# **INFORME DE AUDITORÍA N° 021-2025-2-0400-AC**

"EJECUCIÓN DE LA OBRA: MEJORAMIENTO DE LOS SERVICIOS DEL SISTEMA DE AGUA POTABLE Y SANEAMIENTO RURAL EN LOS CASERÍOS DE YANAMACHAY, CASHASH, COCHAPATA, MILPO, Y JIRCACANCHA, PROVINCIA DE HUAMALÍES – HUÁNUCO"

PERIODO: 15 DE AGOSTO DE 2017 AL 01 DE JULIO DE 2019

Imagen n.º 40
Iámina de arquitectura y estructura (CAP-AR-ES)

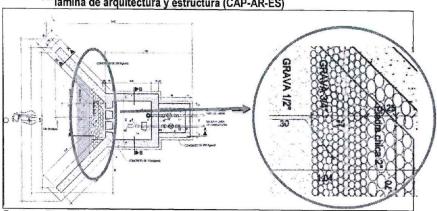
Ahora bien, respecto al material filtrante, partida 02.01.07.01 Grava Graduada ½"; 02.01.07.02 Grava Graduada ¾" y 02.01.07.03 piedra chica de 2"; de las captaciones evidenciadas en las imágenes n.°s 4, 5, 6, 7, 11, 15, 16, 24, 25, 26 y 27; contenidas en las "ACTA DE INSPECCIÓN FÍSICA N° 006-2025-OCI-0400/MPH-LL" de 25 de febrero de 2025 (Apéndice n.° 28); "ACTA DE INSPECCIÓN FÍSICA N° 012-2025-OCI-0400/MPH-LL" de 26 de febrero de 2025 (Apéndice n.° 29); "ACTA DE INSPECCIÓN FÍSICA N° 005-2025-OCI-0400/MPH-LL" de 24 de febrero de 2025 (Apéndice n.° 30); "ACTA DE INSPECCIÓN FÍSICA N° 013-2025-OCI-0400/MPH-LL" de 4 de marzo de 2025; (Apéndice n.° 31), se puede evidenciar que el tamaño del agregado del material filtrante (piedras) son del tamaño promedio de ocho (8) pulgadas (mayor a 20 centímetros), como se aprecia en las imágenes precitadas.

Al respecto, revisada las especificaciones técnicas y plano del expediente técnico aprobado se advierte que en el "PLANO DE ARQUITECTURA Y ESTRUCTURA" sección "PLANTA CAPTACIÓN DE FONDO", lámina "CAP-AR\_ES" (Folio a del Apéndice n.º 4), el material filtrante para la captación es de grava de ½", grava de ¾" y piedra chancada de 2"; según se muestra en la imagen siguiente:

Sin embargo, en las imágenes precedentes, y de la visita realizada a la obra y plasmada en las "ACTA DE INSPECCIÓN FÍSICA Nº 006-2025-OCI-0400/MPH-LL" de 25 de febrero de 2025 (Apéndice n.º 28); "ACTA DE INSPECCIÓN FÍSICA Nº 012-2025-OCI-0400/MPH-LL" de 26 de febrero de 2025 (Apéndice n.º 29); "ACTA DE INSPECCIÓN FÍSICA Nº 005-2025-OCI-0400/MPH-LL" de 24 de febrero de 2025 (Apéndice n.º 30); "ACTA DE INSPECCIÓN FÍSICA Nº 013-2025-OCI-0400/MPH-LL" de 4 de marzo de 2025; (Apéndice n.º 31), evidencian que las captaciones poseen material filtrante de 2" a 8"; sin embargo, en el "PLANO DE ARQUITECTURA Y ESTRUCTURA" sección "PLANTA CAPTACIÓN DE FONDO", lámina "CAP-AR\_ES" (Folio a del Apéndice n.º 4), del expediente técnico señala que el material filtrante

# Imágenes n.º 43 y 44 Imágenes que muestran los detalles del Suministro e instalación de los accesorios en la captación

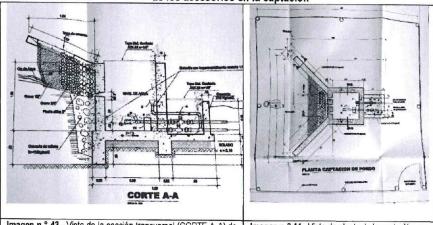
Al respecto, revisado los planos del expediente del adicional y deductivo vinculante de obra n.° 1 aprobado mediante Resolución de Alcaldía n.° 079-B-2018-MPH/A de 30 abril de 2018 (Apéndice n.° 10), se advierte en el "PLANO DE ESTRUCTURA Y ARQUITECTURA" de la especialidad "INSTALACIONES SANITARIAS" de la lámina "EA-01", "CORTE A-A", "PLANTA CAPTACIÓN DE FONDO" y cuadro de DESCRIPCIÓN de accesorios (Folio b) del Apéndice n.° 10), que la mayoría de los accesorios son de fierro galvanizado y de bronce, tal como se señala en la imágenes n.°s 32, 33, 34 y 35 descritas precedentemente.

Además, los accesorios considerados en el expediente contractual aprobado eran de fierro galvanizado y de bronce, materiales de gran resistencia que garantizan una larga vida útil; sin embargo, proponen un cambio de accesorios a PVC que son de menor resistencia y de menor precio; sin embargo, cambiaron de material manteniendo el mismo precio de F°G° y bronce, asimismo en los planos del adicional deductivo solo copiaron lo señalado en los planos del expediente técnico contractual, razón por la cual las partidas en mención solo habrían favorecido al contratista y éstas no serían necesarias para alcanzar la meta del proyecto.

Imágenes n.° 71 y 72 Imágenes donde se muestran los detalles del sistema de cloración

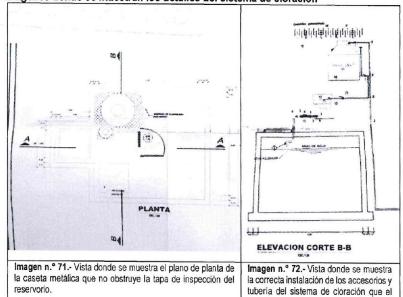
Al respecto, revisado los planos del expediente del adicional y deductivo vinculante de obra n.º 1 aprobado mediante Resolución de Alcaldía n.º 079-B-2018-MPH/A de 30 abril de 2018 (Apéndice n.º 10), se advierte en el plano típico del caserío de Milpo, que es el mismo para los caseríos de Cashash, Cochapata, Jircacancha y Yanamachay, en la sección "ELEVACIÓN CORTE B-B" del plano "SISTEMA DE CLORACIÓN" de la especialidad "SISTEMA DE AGUA POTABLE" lámina "SC-01" (Folio b) del Apéndice n.º 10), del adicional y deductivo vinculante de obra n.º 01, que efectivamente se ejecutó según el nuevo diseño que no cuenta con sustento técnico por parte del área usuaria (Gerencia de Infraestructura y Desarrollo Local y Sub gerencia de Obras y Liquidación), motivo por el cual, esta modificación es una de las causales para que el sistema de cloración para el agua para consumo humano no funcione hasta la fecha, tal como se muestra en la imagen siguiente:

Contratista no ha realizado.

Imagen n.º 88 Imagen donde se muestra el detalle de ejecución de la cámara rompe presión tipo VII

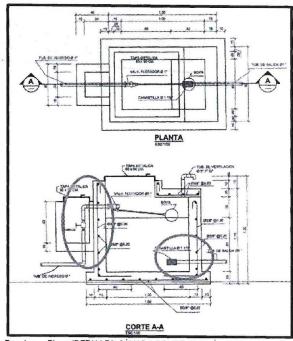
Sin embargo, revisado el plano "CAMARA ROMPE PRESIÓN TIPO VII" de la especialidad "ARQUITECTURA – ESTRUCTURA" del "EXPEDIENTE DEL ADICIONAL – DEDUCTIVO N° 01" comparado con el plano "DETALLES CÁMARA ROMPE PRESIÓN TIPO VII" sección "PLANTA", "CORTE A-A", lámina "CRP-01" (Folio c) del Apéndice n.º 10), del expediente técnico contractual aprobado, se advierte modificaciones innecesarias que habrían favorecido al contratista para la inaplicación de penalidades y pudiera terminar las partidas en el plazo

Gerencia de Obras y Liquidación), motivo por el cual, esta modificación es una de las causales para que la red de agua para consumo humano no funcione, ya sea porque no distribuye el agua correctamente o hace que rebalse, socavando el terreno y provocando el colapso de otras estructuras de la obra (UBS), modificación que habría sido realizada para que el contratista pudiera acabar la obra en el tiempo previsto, evitando el cobro de penalidades, demostrando así que estas partidas que forman parte del adicional y deductivo vinculante de obra n.º 01 no fue necesario para alcanzar la meta del proyecto, originando con ello, que en las condiciones actuales no se cumpla con los objetivos y alcances del proyecto. Además, las partidas se habrían ejecutado incumpliendo las especificaciones técnicas.

Imagen n.º 101
Imagen donde se muestra la vista en planta de la ejecución de las zanjas filtrantes, caja de registro tipo III y drenes de tuberías de PVC para las UBS.

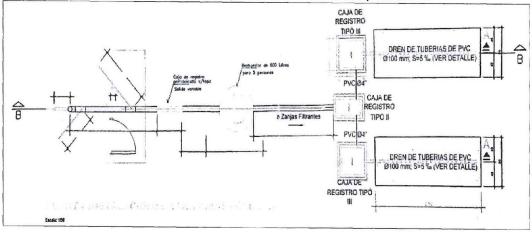
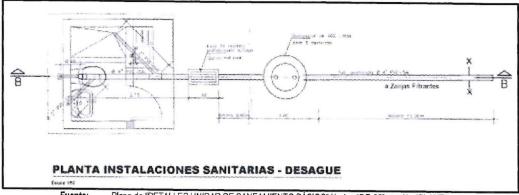
Al respecto, revisada las especificaciones técnicas y planos del expediente técnico aprobado se detalla la ejecución correcta del sistema de eliminación de excretas de la UBS, sin embargo en campo se aprecia que la tubería de ingreso al centro del biodigestor se encuentra con un tapón lo cual impide que los residuos sólidos (excretas), ingresen al centro del biodigestor donde se realiza la limpieza rutinaria y de donde solo el líquido de agua servida pasa a una cámara de filtración por rebose, y los lodos servidos pasan a la cámara de lodos, sin embargo en la inspección se evidenció que debido a la incorrecta instalación todo el sistema de eliminación de excretas de todas las UBS está colapsando y/o sin funcionamiento, ya que el contratista realizó la instalación de residuos sólidos (excretas) al anillo externo del biodigestor donde teóricamente solo debería pasar agua servida por rebose para dirigirse al pozo de filtración de excretas al interior del biodigestor; según lo indicado en el plano de "DETALLES UNIDAD DE SANEAMIENTO BÁSICO" lámina "DE-08" sección "PLANTA INSTALACIONES SANITARIAS - DESAGÜE" (Folio c) del Apéndice n.º 4), que se puede apreciar en la imagen siguiente:

Cabe precisar, que revisado los planos del expediente del adicional y deductivo vinculante de obra n.º 1 aprobado mediante Resolución de Alcaldía n.º 079-B-2018-MPH/A de 30 abril de 2018 (Apéndice n.º 10), se advierte que las partidas que forman parte del título del 01.02; 02.02; 03.02; 04.02 y 05.02 "UNIDAD BÁSICA DE SANEAMIENTO CON ARRASTRE HIDRAULICO (UBS)" fueron incluidas en el adicional y deductivo vinculante en referencia que no cuenta con sustento técnico por parte del área usuaria (Gerencia de Infraestructura y Desarrollo Local y Sub gerencia de Obras y Liquidación), generaron las partidas adicionales de los Caserios: Cashash 01.02.01 (01.02.01.01; 01.02.01.02; 01.02.01.03; 01.02.01.04; 01.02.01.05; 01.02.01.06; 01.02.01.07; 01.02.01.08); 01.02.02) (01.02.02.01; 01.02.02.02; 01.02.02.03; 01.02.02.04); 01.02.03 (01.02.03.01; 01.02.03.02; 01.02.03.03; 01.02.03.04); 01.02.04 (01.02.04.01; 01.02.04.02; 01.02.04.03; 01.02.04.04); Cochapata 02.02.01 (02.02.01.01; 02.02.01.02; 02.02.01.03); 02.02.02 (02.02.02.01; 02.02.02.02; 02.02.02.03; 02.02.02.04); 02.02.03 (02.02.03.01; 02.02.03.02; 02.02.03.03; 02.02.03.04); Jicacancha 03.02.01 (03.02.01.01; 03.02.01.02; 03.02.01.03; 03.02.01.04; 03.02.01.05; 03.02.01.06; 03.02.01.07; 03.02.01.08); 03.02.02 (03.02.02.01; 03.02.02.02); 04.02.03 (04.02.03.01; 04.02.03.02; 04.02.03.03; 04.02.03.04); 04.02.04 (04.02.04.01; 04.02.04.02; 04.02.04.03; 04.02.04.04); Milpo 04.02.01 (04.02.01.01; 04.02.01.02; 04.02.01.03; 04.02.01.04; 04.02.01.05; 04.02.01.06; 04.02.01.07; 04.02.01.08); 04.02.02 (04.02.02.01; 04.02.02.02); 04.02.03 (04.02.03.01; 04.02.03.02; 04.02.03.03; 04.02.03.04); 04.02.04 (04.02.04.01; 04.02.04.02; 04.02.04.03; 04.02.04.04) y Yanamachay 05.02.01.01 (05.02.01.01.01; 05.02.01.01.02: 05.02.01.01.03); 05.02.01.02 (05.02.01.02.01: 05.02.01.02.02; 05.02.01.02.03: 05.02.01.02.04); 05.02.01.03 (05.02.01.03.01; 05.02.01.03.02: 05.02.01.03.03; 05.02.01.03.04), que forman parte del adicional y deductivo vinculante de obra n.° 1, que no fueron necesarios para alcanzar la meta del proyecto y que su ejecución ha originado que los módulo de los SS. HH. disminuyan su durabilidad en el tiempo porque están propensos a colapsar con cualquier movimiento sísmico de poco intensidad o algún asentamiento de sus cimientos que pudieran producirse, todo ello por haber modificado el plano de "DETALLES UNIDAD DE SANEAMIENTO BÁSICO" lámina "DE-08" (Folio c) del Apéndice n.º 4).

Asimismo, se advierte que la modificación realizada a la ejecución de las UBS de las partidas 01.02; 02.02; 03.02; 04.02 y 05.02 Unidad Básica de Saneamiento con Arrastre Hidráulico (UBS), en lo referente a la eliminación de excretas habiendo modificado el plano "DETALLES UNIDAD DE SANEAMIENTO BÁSICO" lámina "DE-08", secciones "CORTE B-B", "PLANTA INSTALACIONES SANITARIAS – DESAGÜE" (Folio c del Apéndice n.º 4), que se muestran a continuación:

Imagen n.° 104 Vista en corte del biodigestor y registro de lodos

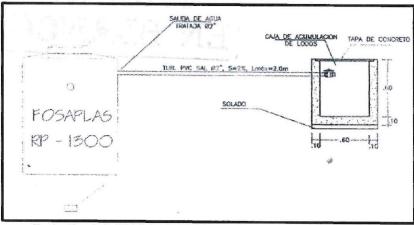
Al respecto, revisado los planos del adicional y deductivo vinculante de obra n.º 1 aprobado mediante Resolución de Alcaldía n.º 079-B-2018-MPH/A de 30 abril de 2018 (Apéndice n.º 10), se advierte en el plano "REGISTRO DE LODOS" de la especialidad "ESTRUCTURA" del "EXPEDIENTE DEL ADICIONAL - DEDUCTIVO Nº 01" lámina "RL-01" (Folio e) del Apéndice n.º 10), muestra la planta del biodigestor, así como la caja de acumulación de lodos (modelo típico realizado en el Caserío de Milpo que se generalizó para los Caseríos de Cashash, Cochapata, Jircacancha y Yanamachay, advertidos en las actas: "ACTA DE INSPECCIÓN FÍSICA Nº 006-2025-OCI-0400/MPH-LL" de 25 de febrero de 2025 (Apéndice n.º 28), "ACTA DE INSPECCIÓN FÍSICA Nº 014-2025-OCI-0400/MPH-LL" de 05 de marzo de 2025 (Apéndice n.° 38), "ACTA DE INSPECCIÓN FÍSICA № 012-2025-OCI-0400/MPH-LL" de 26 de febrero de 2025 (Apéndice n.° 29), "ACTA DE INSPECCIÓN FÍSICA № 005-2025-OCI-0400/MPH-LL" de 24 de febrero de 2025 (Apéndice n.º 30), "ACTA DE INSPECCIÓN FÍSICA Nº 013-2025-OCI-0400/MPH-LL" de 04 de marzo de 2025 (Apéndice n.º 31); dichas modificaciones han generado que a la fecha todo el sistema que conforma la eliminación de excretas (biodigestor y registros de lodos) estén colapsados y no funcionen tal como se muestran en las imágenes n.ºs 86, 87, 88, 89, 90 y 91 precedentes como resultado de la modificación plasmada en el (Folio e) del Apéndice n.º 10) que se muestra a continuación:

De las imágenes precedentes se puede advertir que el diseño planteado en el adicional y deductivo vinculante de obra n.º 1, es muy inferior al diseño primigenio señalado en el expediente técnico, por lo que se concluiría que no eran necesarias para alcanzar las metas del proyecto y que estas habrían sido adecuadas a conveniencia del contratista para acabar la obra en el plazo establecido y no caer en penalidad. Siendo las modificaciones señaladas en las imágenes n.ºs 86, 87, 88, 89, 90 y 91 mostradas precedentemente, son las que se ejecutaron sin contar con sustento técnico por parte del área usuaria (Gerencia de Infraestructura y Desarrollo Local y Sub gerencia de Obras y Liquidación), motivo por el cual, esta modificación es una de las causales para que todas las partidas 01.02; 02.02; 03.02;

Imagen n.º 177
Imagen donde se muestra el detalle de ejecución de la Cámara de Válvula de Purga de los
Caseríos de Jircacancha y Yanamachay del Expediente Contractual

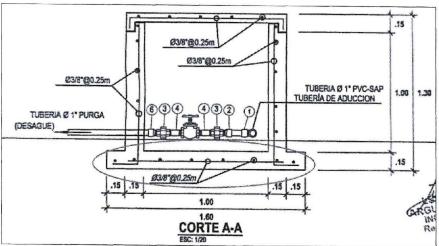
Al respecto, revisada las especificaciones técnicas y planos del expediente técnico aprobado detalla la ejecución de la cámara de válvula de purga en la red debe estar dentro de una caja de concreto; tal como lo señala el plano "DETALLES VALVULA DE AIRE Y PURGA" sección "CORTE A-A", lámina "DE-05" (Folio b) del Apéndice n.º 4), que se puede apreciar en la imagen siguiente:

Al respecto, de lo manifestado precedentemente se puede concluir que las partidas descritas habrían sido ejecutadas disminuyendo el tiempo de duración de cada una de ellas en un caso y en otro caso las válvulas ejecutadas están propensas a dañarse ya sea por la exposición a la intemperie o por el caminar de los pobladores o animales que transitan por esas zonas, advirtiéndose que tanto la partida "4.04 CAJA DE VÁLVULA DE PURGA (13 UND)" detallada en el plano "DETALLES VÁLVULA DE AIRE Y PURGA" sección "CORTE A-A", lámina "DE-05" (Folio b) del Apéndice n.º 4), del expediente técnico aprobado mediante Resolución de Alcaldía n.º 179-2017-MPH/A de 19 de mayo del 2017 (Apéndice n.º 4), como la partida "03.01.04 VÁLVULA DE PURGA (08 UNIDADES) detallada en el plano "VALVULA DE PURGA" de la especialidad "ESTRUCTURA" lámina "VP-01" sección "CORTE A-A", "CORTE B-B". (Folio f) del Apéndice n.º 10), del adicional y deductivo vinculante de obra n.º 1 aprobado mediante Resolución de Alcaldía n.º 079-B-2018-MPH/A de 30 abril de 2018 (Apéndice n.º 10), se habrían ejecutado parcialmente.

Es preciso señalar, que el nuevo diseño planteado en el adicional y deductivo vinculante de obra n.º 1, no aporta mejoras a la obra por lo que se concluiría que no eran necesarias para alcanzar las metas del proyecto y que estas habrían sido adecuadas a conveniencia del
